COMMUNE DE BEAUMONT

PLAN LOCAL D'URBANISME

NOTE DE PRESENTATION DE L'ENQUETE COMPLEMENTAIRE

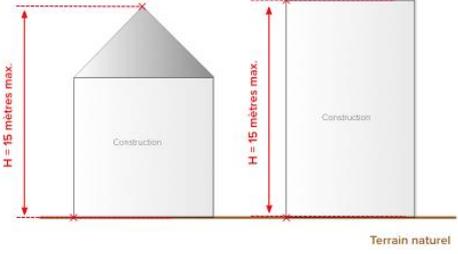
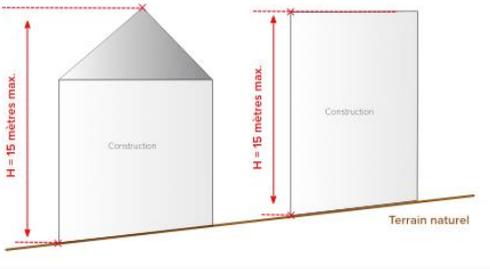
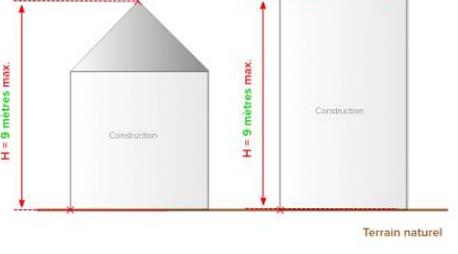
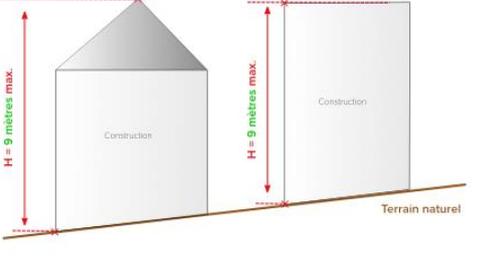
D'autre part, concernant la réduction de l'emprise de l'espace boisé classé (EBC) : cette emprise, telle qu'elle avait été reportée sur le plan de zonage du PLU approuvé le 21/12/2005, est erronée, puisqu'une partie du parking se trouvait dans l'emprise de l'EBC. Il ne s'agit donc pas de supprimer l'EBC, mais de redéfinir l'emprise de l'EBC en suivant les limites existantes de l'espace boisé.

En définitive, le bois de la châtaigneraie, son emprise, ainsi que son classement en ENS ne sont ni remis en cause, ni modifié.

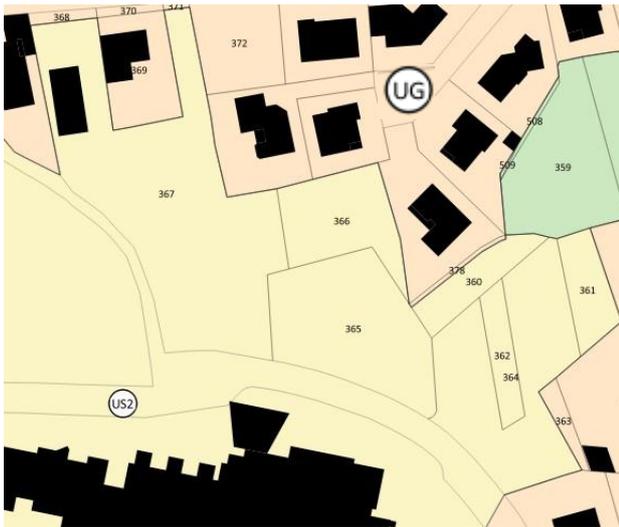
AVANT MODIFICATION	PROJET DE MODIFICATION
<p data-bbox="150 338 778 398">Dispositions applicables aux zones US // Section II // Article US 4. Volumétrie et implantation des constructions</p> <p data-bbox="150 416 427 443">Hauteur des constructions</p> <p data-bbox="150 463 778 524">Dans la zone US1, la hauteur des constructions ne peut excéder 28 mètres au sommet de la construction.</p> <p data-bbox="150 524 778 584">Dans la zone US2, la hauteur des constructions ne peut excéder 15 mètres au sommet de la construction.</p> <p data-bbox="336 629 411 651">ZONE US2</p>  	<p data-bbox="804 338 1433 398">Dispositions applicables aux zones US // Section II // Article US 4. Volumétrie et implantation des constructions</p> <p data-bbox="804 416 1082 443">Hauteur des constructions</p> <p data-bbox="804 463 1433 524">Dans la zone US1, la hauteur des constructions ne peut excéder 28 mètres au sommet de la construction.</p> <p data-bbox="804 524 1433 584">Dans la zone US2, la hauteur des constructions ne peut excéder 9 mètres au sommet de la construction.</p> <p data-bbox="991 629 1066 651">ZONE US2</p>

Cette modification a pour objectif de modifier l'impact d'éventuelles constructions en zone US2 sur le paysage et sur les vues depuis les habitations voisines.

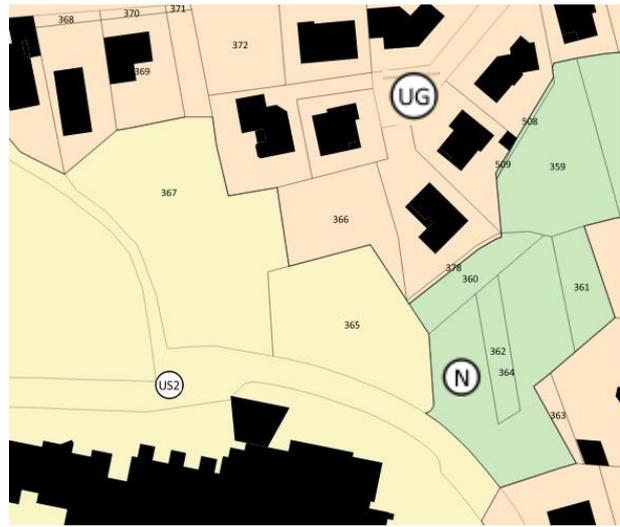
AVANT MODIFICATION	PROJET DE MODIFICATION
<p>Dispositions applicables aux zones US // Section II // Article US 4. Volumétrie et implantation des constructions</p> <p>Implantation des constructions par rapport aux limites séparatives</p> <p>L'implantation est laissée libre.</p> <p>Toutefois, dans la zone US1, lorsque la limite séparative jouxte la zone UG, les constructions seront implantées en respectant un retrait correspond à la moitié de la hauteur sans pouvoir être inférieur à 9 mètres.</p> 	<p>Dispositions applicables aux zones US // Section II // Article US 4. Volumétrie et implantation des constructions</p> <p>Implantation des constructions par rapport aux limites séparatives</p> <p>L'implantation est laissée libre.</p> <p>Toutefois, lorsque la limite séparative jouxte la zone UG, les constructions seront implantées en respectant un retrait correspond à la moitié de la hauteur sans pouvoir être inférieur à 9 mètres.</p>

Cette modification a pour objectif d'éviter l'implantation d'éventuelles constructions en bordure des propriétés de la zone d'habitations UG.
